Moisture problems in the connection compartment of floor-standing models

Gas 20.10 / 20.20

12-2024

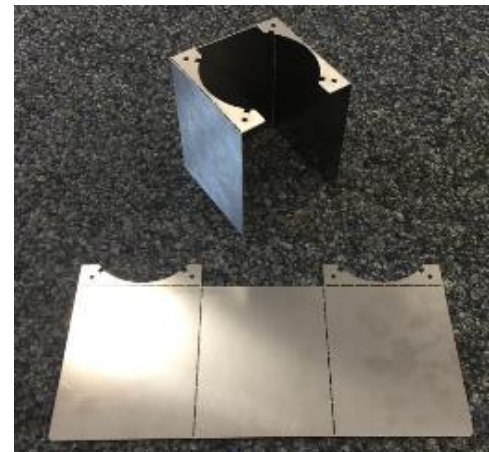
- Open drain connection (steam escape)?

- Heat storage under the unit possible?

Retrofitting of extended suction box 2666337:

1. Bending the suction box extension into form
2. Remove cooling fan front left
3. Mounting the suction box extension
4. Mount cooling fan with opening to the left
